RAADSINFORMATIEBRIEF met beantwoording artikel 40 vragen

Onderwerp: **Aanvullende beantwoording vragen ex artikel 40 van het Reglement van Orde van de gemeenteraad gesteld door de heer H. Ekelschot namens de Fractie van CDA over de inrichting van de kruising Haanwijk-randweg.**

Bijlage 1: Beschrijving afweging én motivatie varianten kruising Haanwijk

Bylage 3

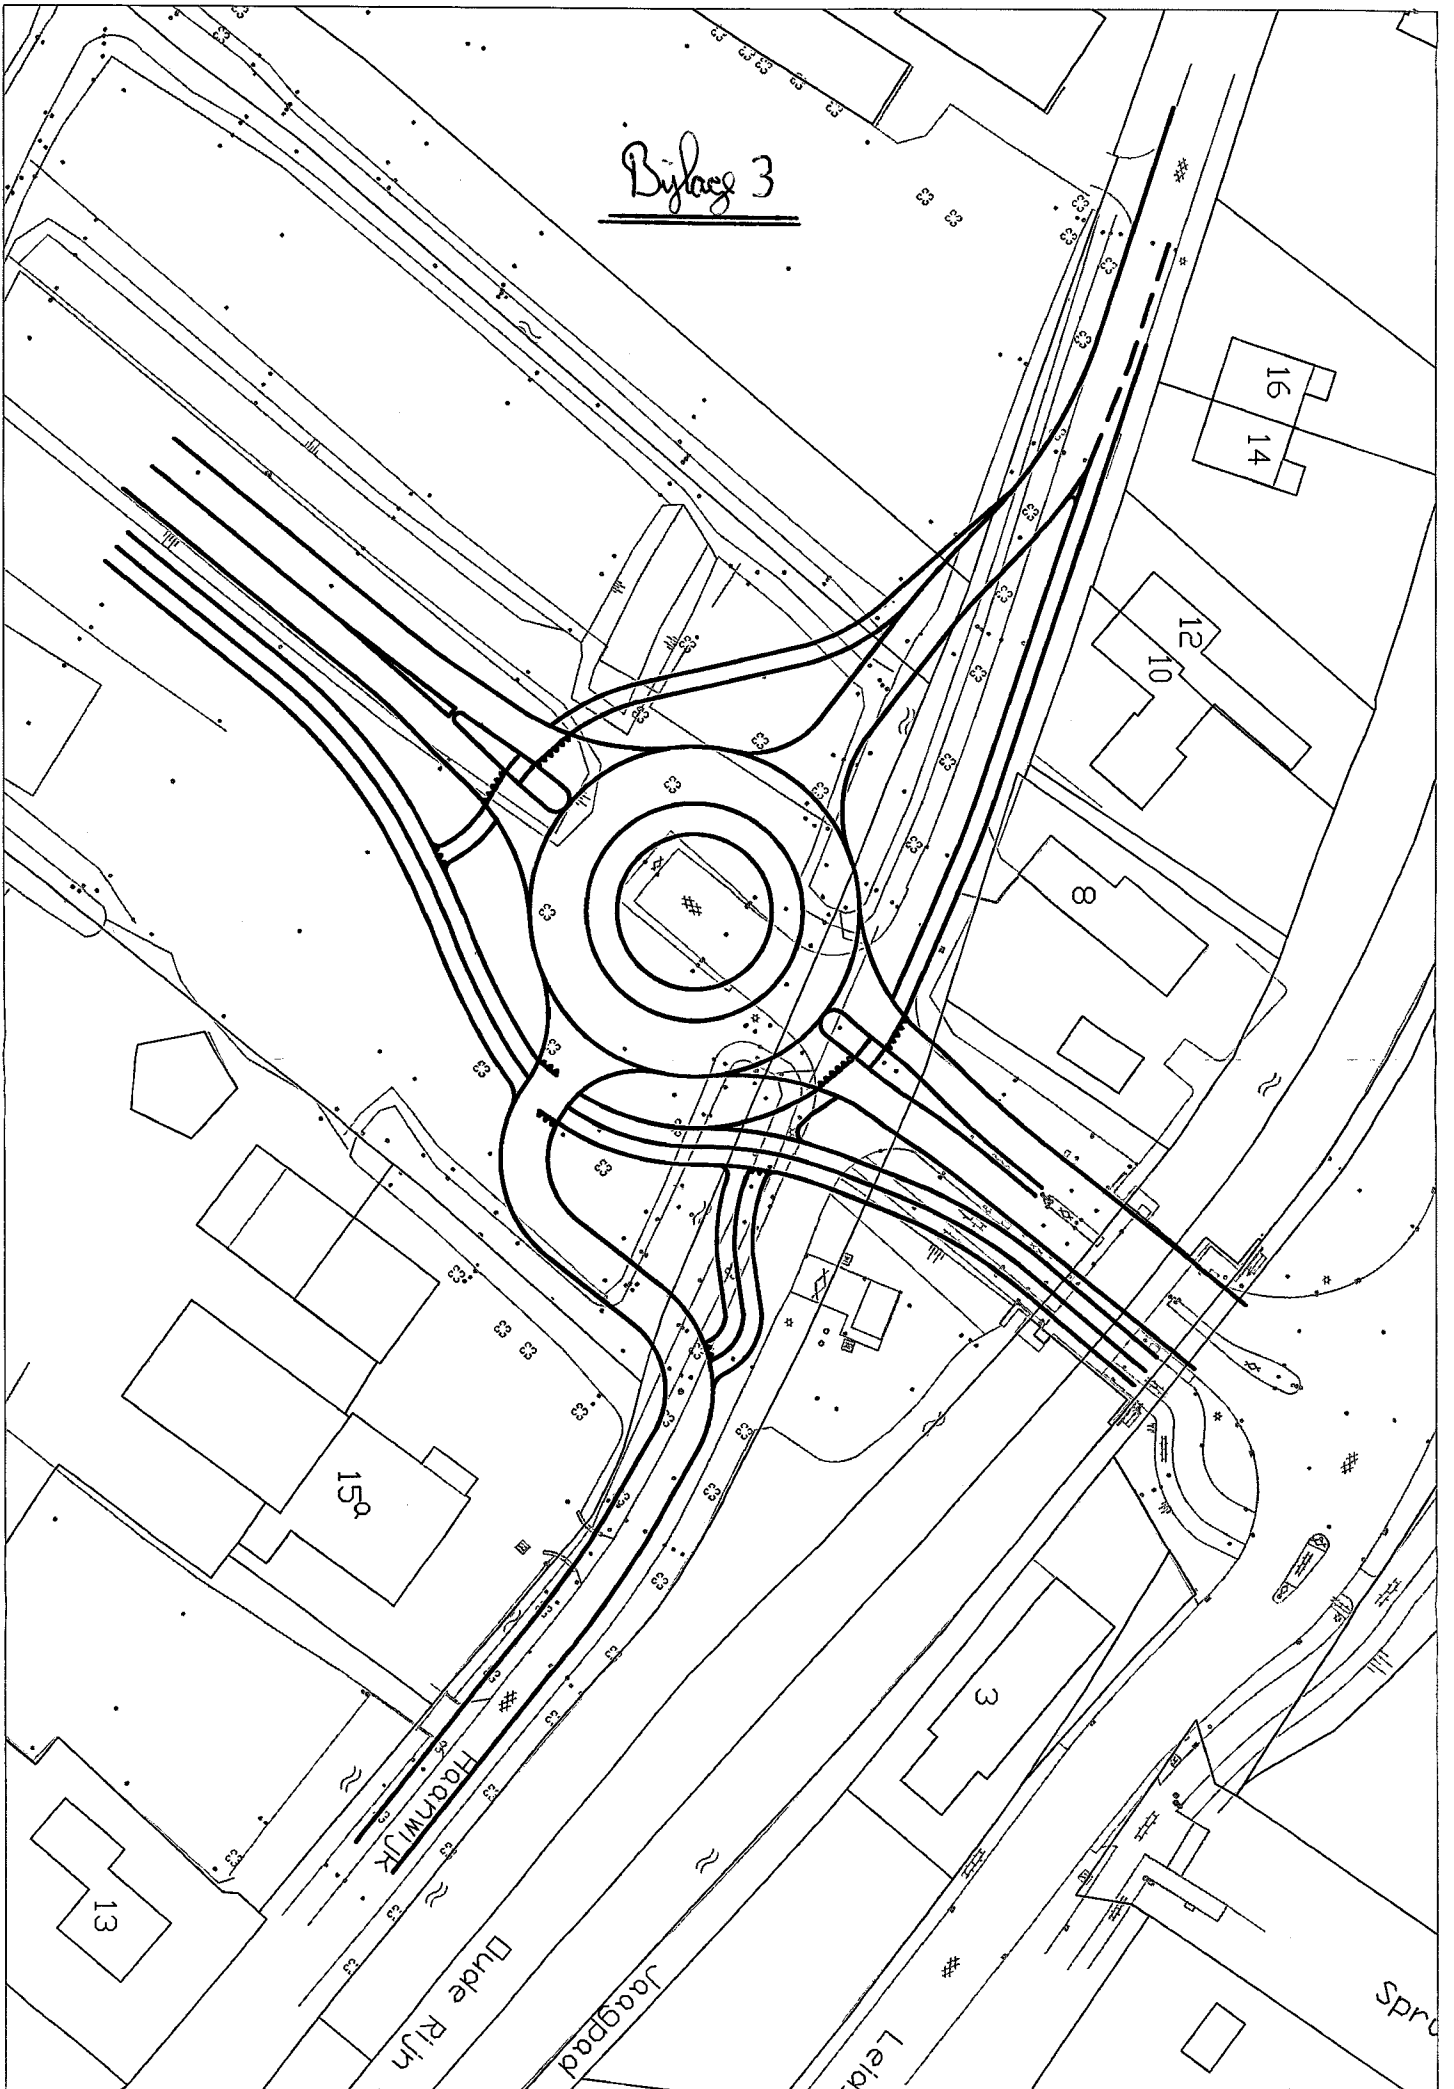
Rotonde met eenzijdig in twee richtingen bereden fietspad (aan noord- en oostzijde rotonde)

Een rotonde is met het oog op de verkeersveiligheid in principe een goede oplossing. Een nadelige bijkomstigheid van een rotonde op deze locatie bij de Hofbrug is het extra groot ruimtebeslag van de totale vormgeving inclusief de aansluitende wegen. Zo is een van de consequenties dat voor de betreffende situatie aan beide zijden van de randweg een noodzakelijke scherpe S-bocht in de weg Haanwijk bij de aansluiting op de rotonde moet worden aangelegd om goed op de rotonde aan te kunnen sluiten. En in het geval van een rotonde ontstaat voor fietsers bij een fietspad om de rotonde heen een relatief lange omrijdroute, met als gevolg dat fietsers de kortste route kiezen tegen de richting in. Bij een fietspad voor fietsers in beide richtingen moeten deze fietsers op Haanwijk bij het naderen van de rotonde het (vracht-)autoverkeer op Haanwijk kruisen.

- Erg groot ruimtebeslag, extra in verband met te maken S-bochten aansluiting weg Haanwijk
- Kruisend fietsverkeer in twee richtingen op de rotonde
- Schuin (onveilig) kruisend fietsverkeer op zowel Haanwijk-oost als Haanwijk-west vanaf twee richtingen fietspad naar juiste zijde Haanwijk.
